大間原子力発電所審査資料	
資料番号	OM1-CA187-R00
提出年月日	2023年4月13日

大間原子力発電所
審査資料の品質確保について
(コメント回答)

指摘事項

No.	項目	指摘時期	コメント内容	該当箇所
S8-4	解析データの 入力ミス	第1117回会合 (2023.2.24)	入力データシート及びエコーバックの出力値について、エビデンスとしてシートのコピーを添付することで審査資料を作成し、説明すること。	P.5
S8-5	解析データの 入力ミス	第1117回会合 (2023.2.24)	地下構造、地震動、津波の点検において、ルール・手順が守られているか確認すること。 また、点検結果を踏まえ点検範囲が広がる場合や点検を行う過程で追加する項目がある場合は、柔軟に見直しを行うこと。	P.27, P.28

解析データの入力ミスの内容
(第1073回審査会合(2022年9月16日)におけるF-14断層による地震の基本ケースの場合)

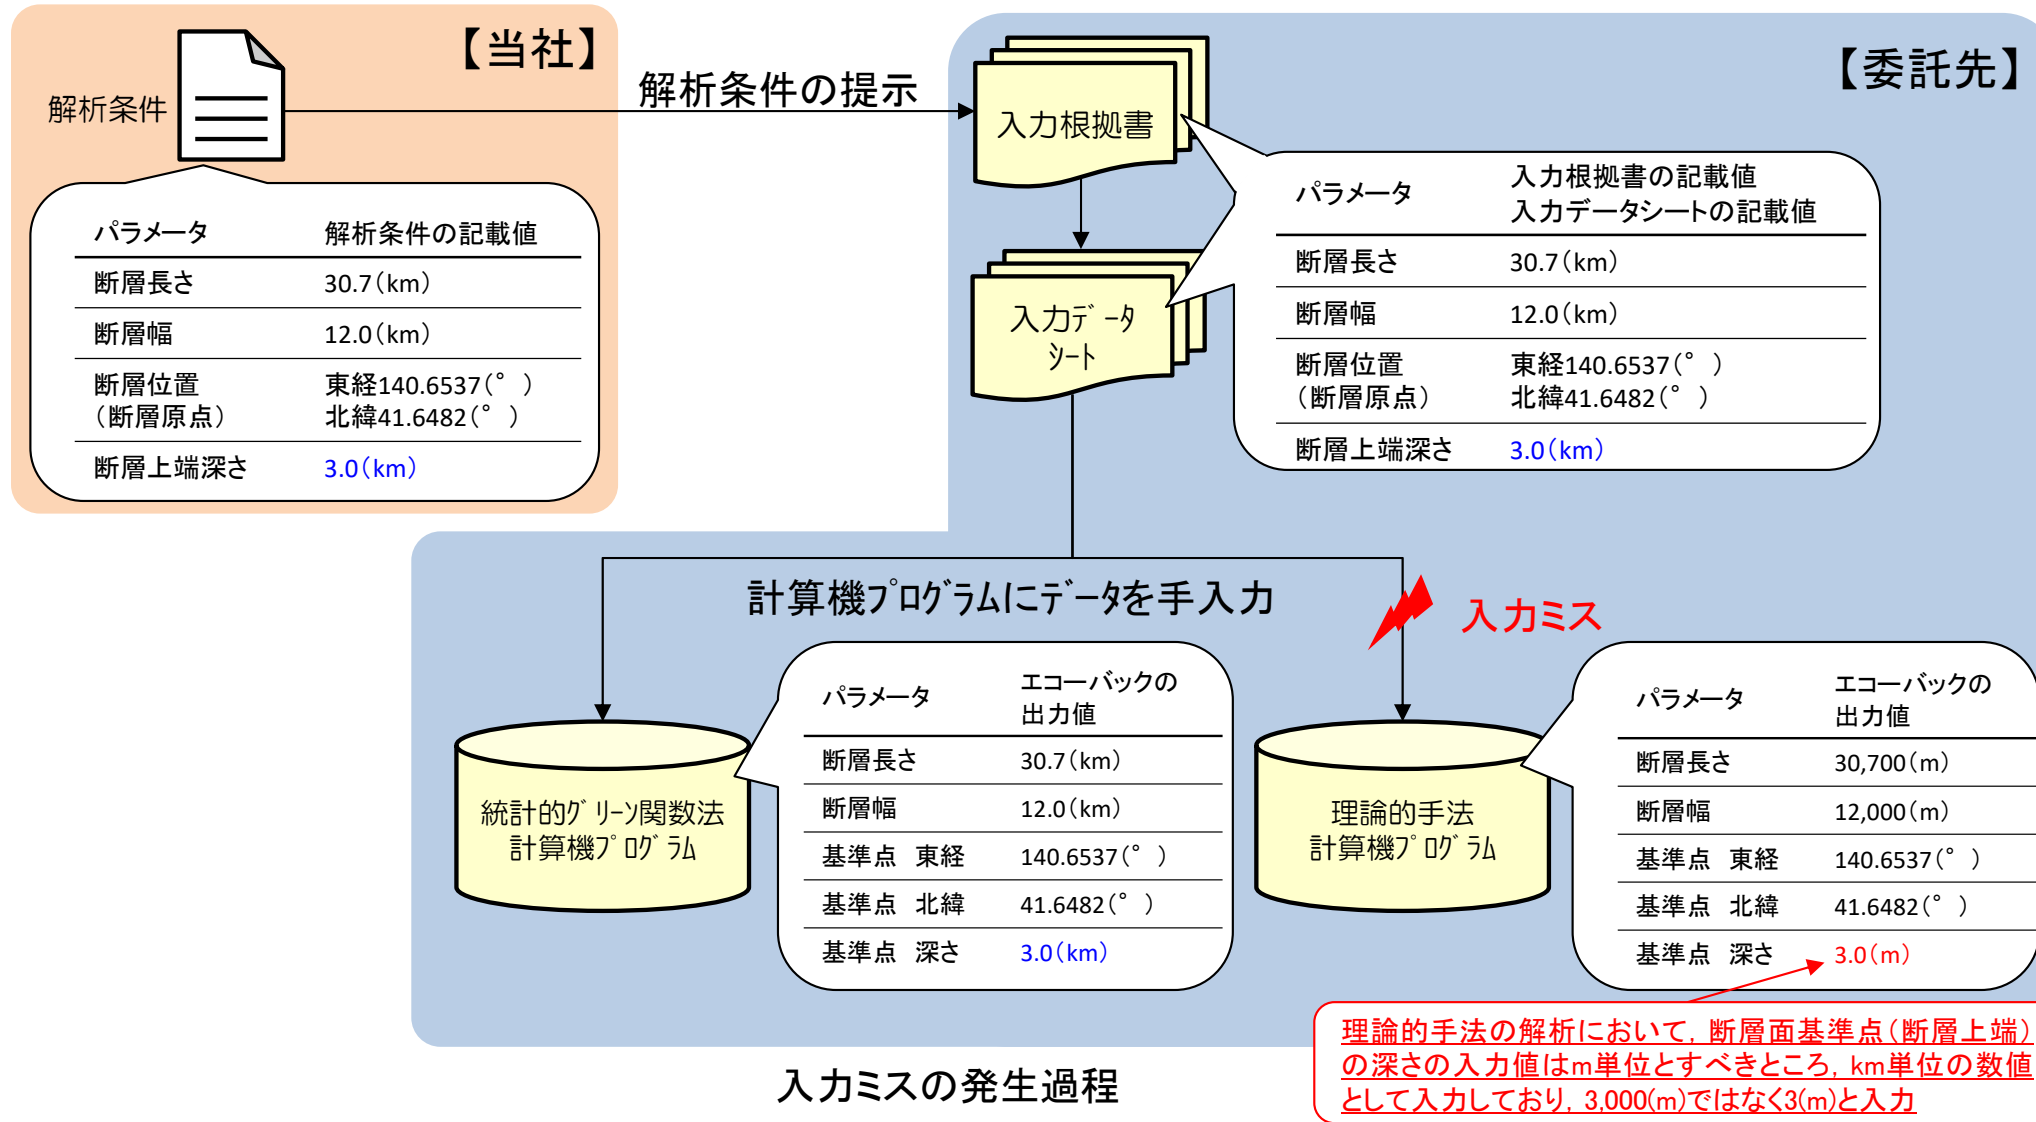
- F-14断層及び隆起再現断層による地震の断層モデルを用いた手法(統計的グリーン関数法と理論的手法のハイブリッド合成法)による地震動評価のうち理論的手法の解析において、断層上端深さの入力値を3,000mと入力すべきところを3mと入力したため、断層全体を浅く設定して解析を行った。
- 入力ミスによる地震動評価への影響は、巻末の(参考1)のP.31, P.32に示す。

理論的手法の解析において、断層面基準点(断層上端)の深さの入力値はm単位とすべきところ、km単位の数値として入力しており、3,000(m)ではなく3(m)と入力※

解析担当者と解析確認者が、入力データシートとエコーバックのダブルチェックを実施したが、入力ミスを発見できなかった箇所

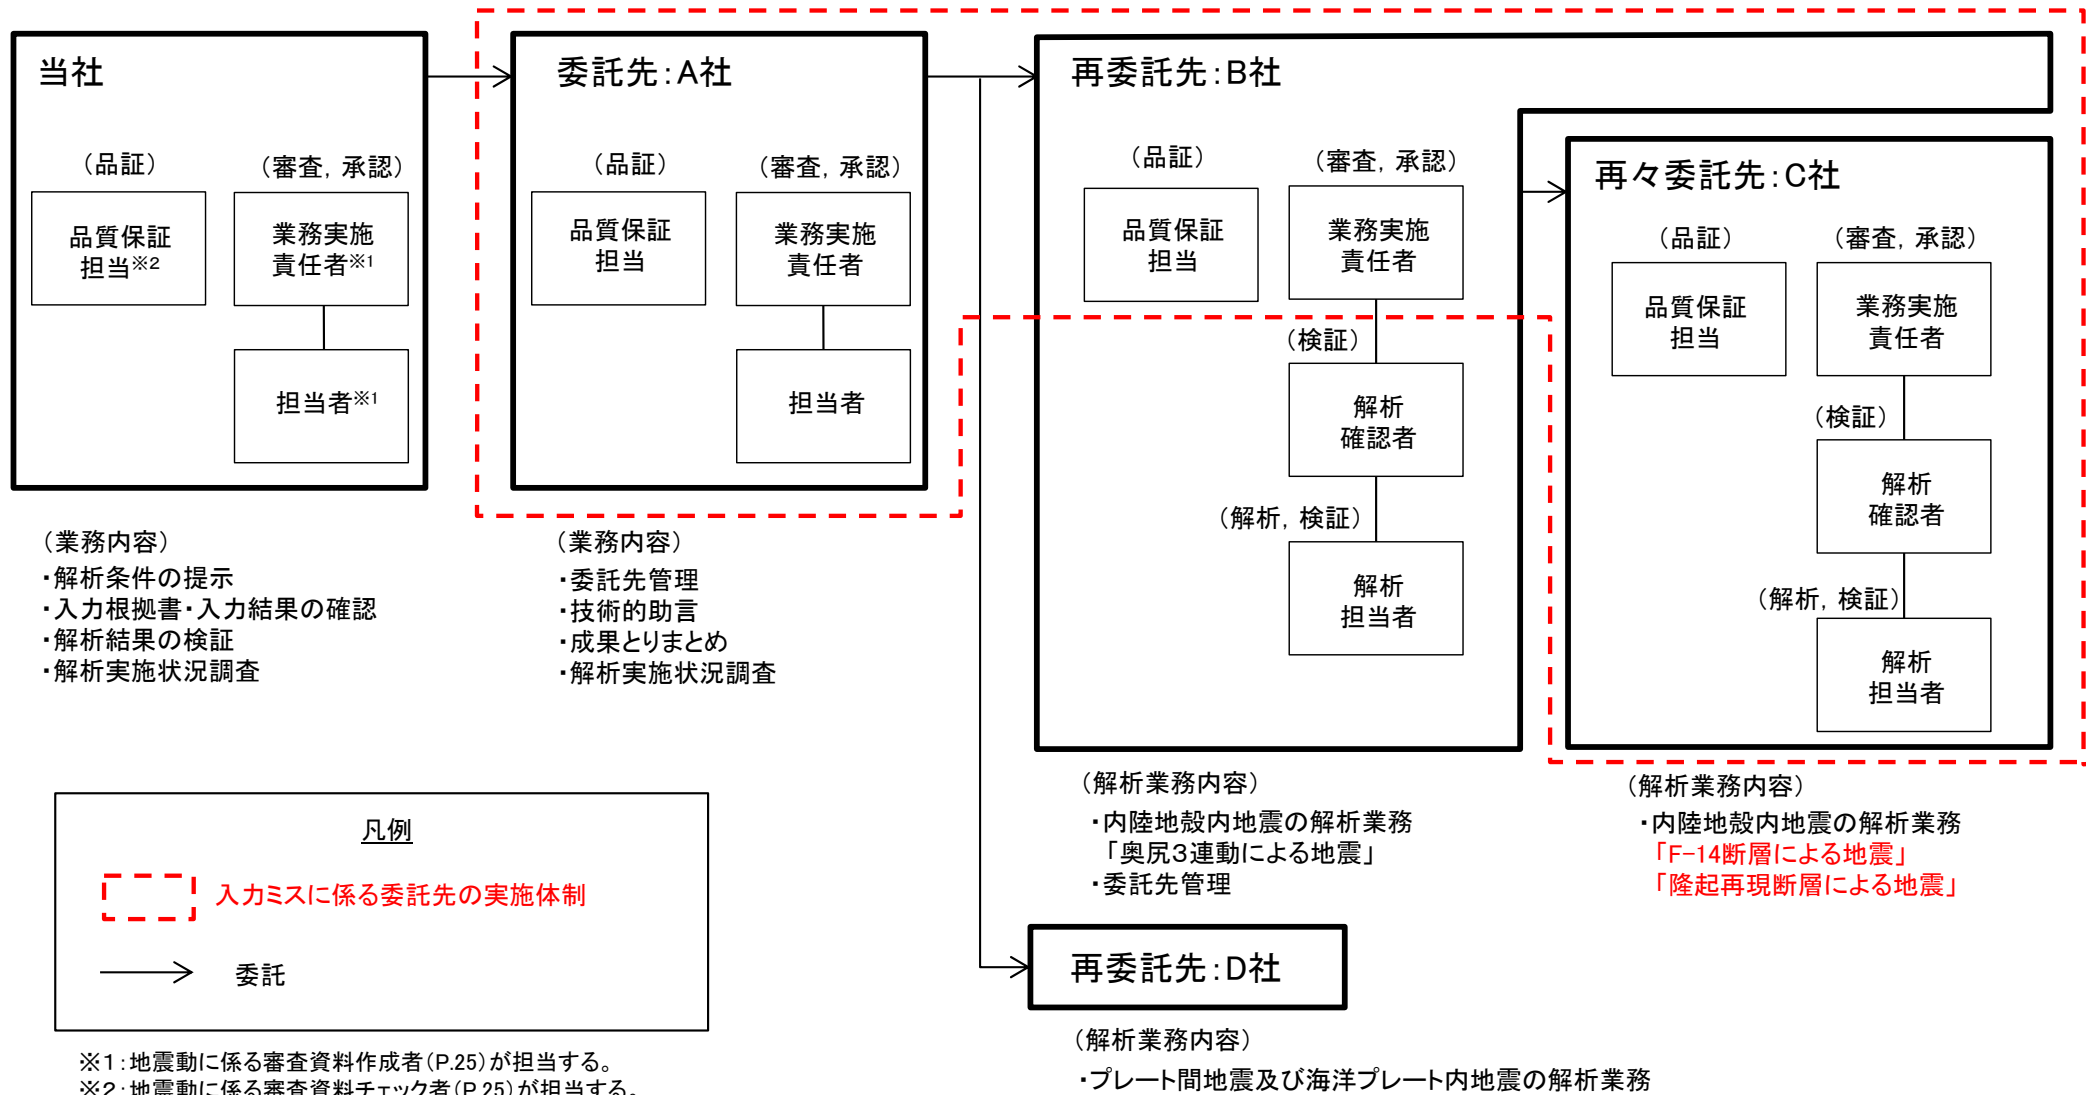
- 入力ミスが発生した箇所を含む入力データシート、統計的グリーン関数法の計算機プログラムのエコーバックの出力値、理論的手法の計算機プログラムのエコーバックの出力値の記録の抜粋を示す。
- 解析担当者及び解析確認者は、入力データシートとエコーバックのダブルチェックを実施したが、理論的手法の計算機プログラムへの入力ミスを発見できなかった。

ハイブリッド合成法と統計的グリーン関数法による地震動評価の比較
F-14断層による地震 短周期レベルの不確かさケースの応答スペクトル

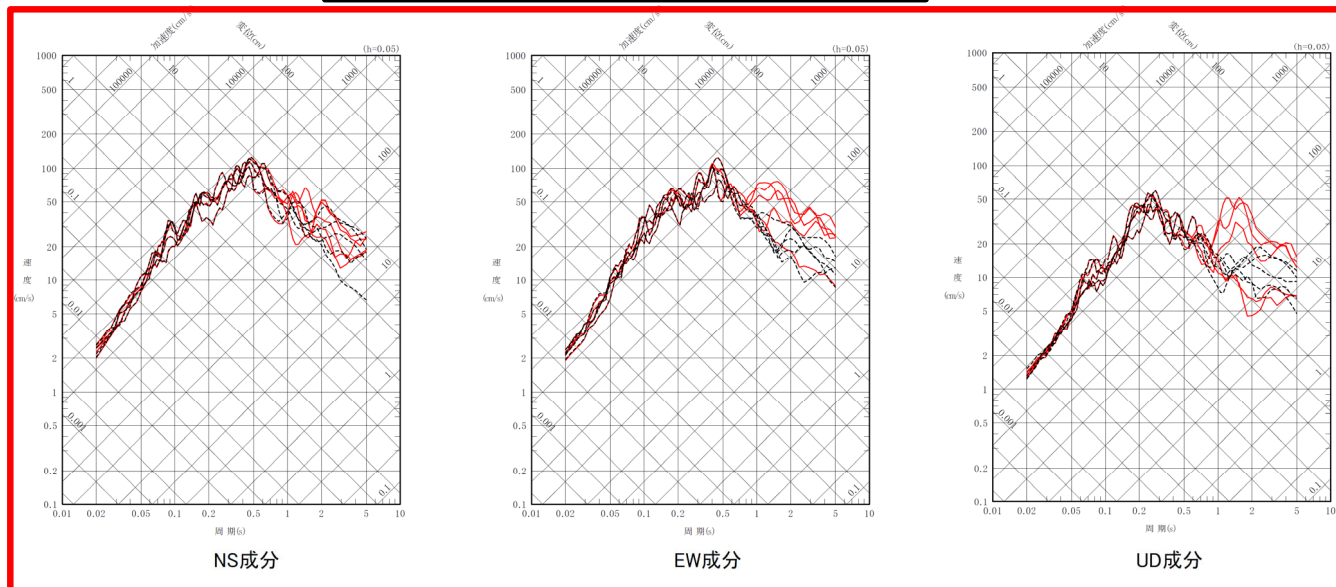
- 訂正が必要となる地震動評価として、直近の第1073回審査会合(2022年9月16日)のF-14断層による地震の短周期レベルの不確かさケースのハイブリッド合成法と統計的グリーン関数法による地震動評価の比較の図を示す。

: 訂正が必要となる箇所(ハイブリッド合成法のみ)

ハイブリッド合成法と統計的グリーン関数法による地震動評価の比較
F-14断層による地震 短周期レベルの不確かさケースの応答スペクトル

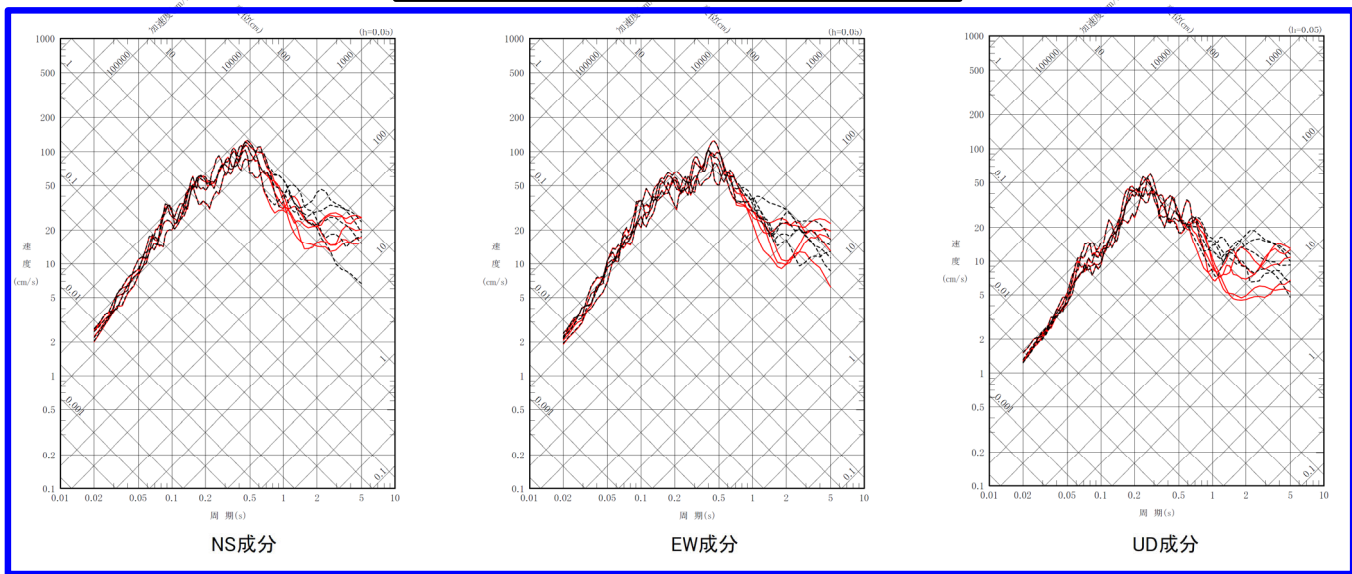
• 入力値を訂正した試計算結果として、直近の第1073回審査会合(2022年9月16日)のF-14断層による地震の短周期レベルの不確かさケースのハイブリッド合成法と統計的グリーン関数法による地震動評価の比較の図を示す。

- 審査会合資料との比較のため、接続周期を前ページと同じく1秒としたハイブリッド合成法による地震動評価結果を示す。
- 最終的な正しい資料は、以下を検討の上、改めて提示する予定。
 - ハイブリッド合成法の適用要否
 - 接続周期の設定

エコーバックにおける図化出力の改善イメージ
(断層傾斜角 90° の断層の事例)

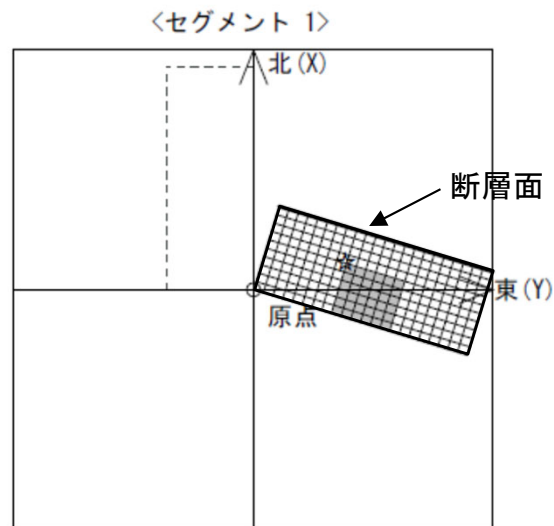
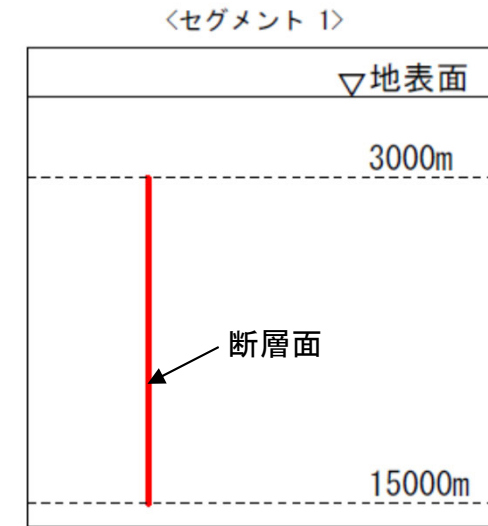
- 本件事案において、解析を実施する会社の従来のデータ入力画面やエコーバックには、断層面の大きさの情報しか図化出力されておらず、断層深さの情報がなかった(左図を参照)。
- 解析を実施する会社は、是正処置として、データ入力画面やエコーバックに断層深さも図化出力できるような改善を図った(右図を参照)。

断層面深さの図化出力を追加
